## INFORME DE FISCALIZACIÓN AMBIENTAL

### PROGRAMA DE CUMPLIMIENTO

### MINERA ALTOS DE PUNITAQUI

DFZ-2015-1250-IV-PC-IA

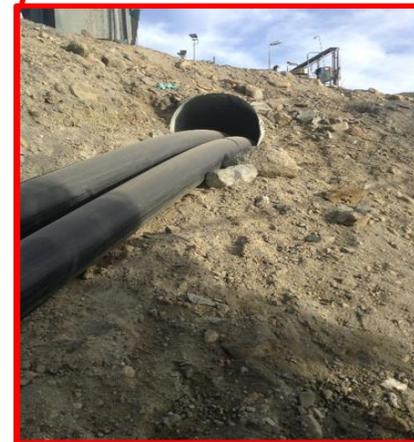
<p>aproximadamente 3 mts, no tenía canal basal impermeabilizado con HDPE (Fotos 3, 4 y 5)</p> <p>Se constataron algunas roturas en el revestimiento (HDPE) en la zona superior del canal (Foto 6)</p> <p>En la sección donde el relaveducto sube por el talud del muro hacia el Tranque IIII, se observó desprendimiento del anclaje de la membrana de HDPE, por socavación en sector de terreno blando de alta pendiente (Fotos 7 y 8)</p> <p>Se constató la existencia de tuberías metálicas corrugadas, por donde pasaban interiormente las líneas del relaveducto, a modo de obra de arte, para el paso del sistema por debajo de pretilas o plataformas de tierra (Fotos 9 y 10).</p>
		<p>II. Comprobar efectividad del canal impermeabilizado, a través de prueba con agua industrial desde el punto más alto del sistema de conducción.</p>			<p>En el informe consolidado final (Anexo 3) el titular presentó como medio de verificación de la acción una filmación de la ejecución de la prueba de escurrimiento de agua por el canal impermeabilizado, observándose la funcionalidad y continuidad hidráulica del mismo.</p>

Figura 1.

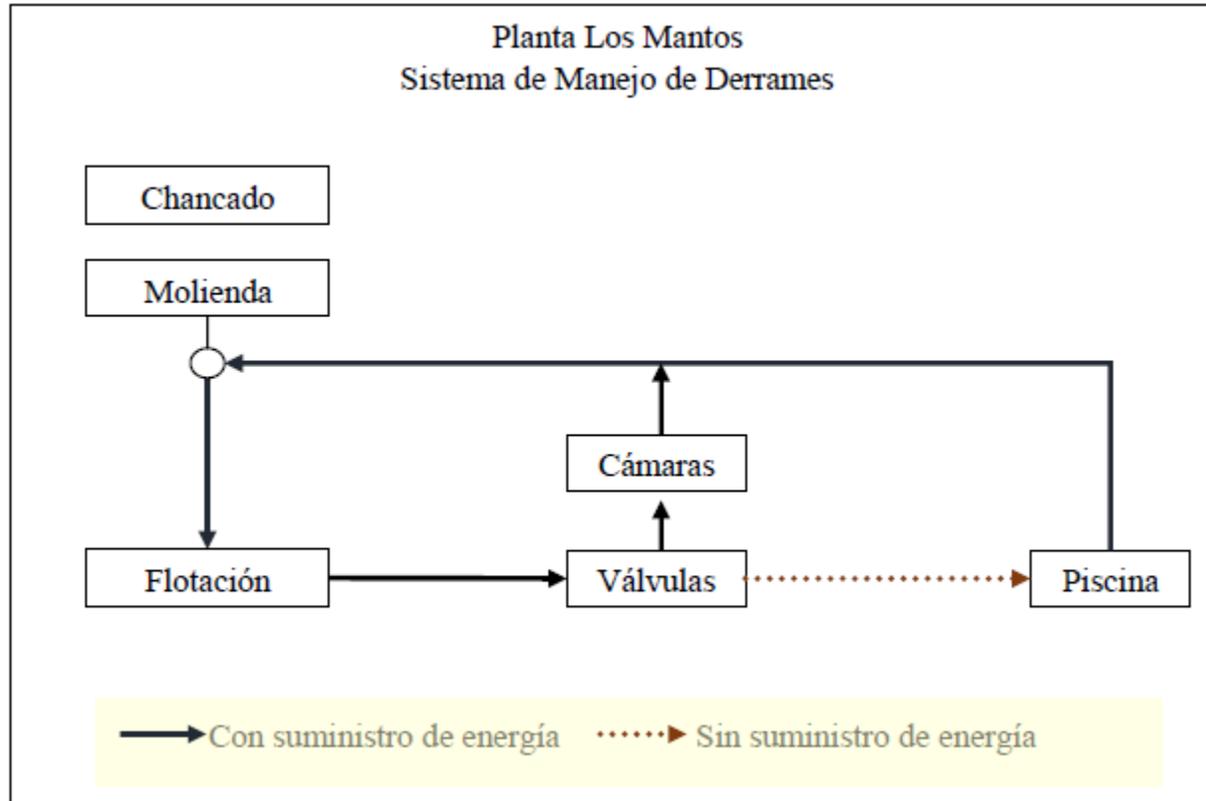
N°	Medida (s)	Acción	Plazo de ejecución	Medios de verificación	Estado de la Verificación
					<p>habilitación del sistema de conducción y control de derrames (Fig. 1)</p> <p>Con fecha 20 y 21 de julio de 2016 se visitaron las instalaciones de MAP, objeto verificar la ejecución de las acciones comprometidas en el PdC, constatando lo siguiente:</p> <p>Existencia de nueva piscina de contingencia, la cual al momento de la visita tenía material correspondiente a pulpa, ocupando menos del 10% de la capacidad total. La pulpa contenida estaba siendo dirigida al sector de bombeo mediante chorros de agua, para así vaciar dicha piscina. (Foto 15)</p> <p>Dos sistemas de bombeo asociados a la piscina de emergencia, uno superficial (Foto 16 y 17) y otro con fosos y bombas de piso.</p> <p>Un equipo generador de electricidad a un costado de la piscina de emergencia, cuya función es operar equipos críticos del sistema de control de derrames, en caso de corte de energía. (Foto 18).</p> <p>Las actividades de fiscalización realizadas, permiten acreditar la ejecución de las obras comprometidas en el PdC para este objetivo.</p>
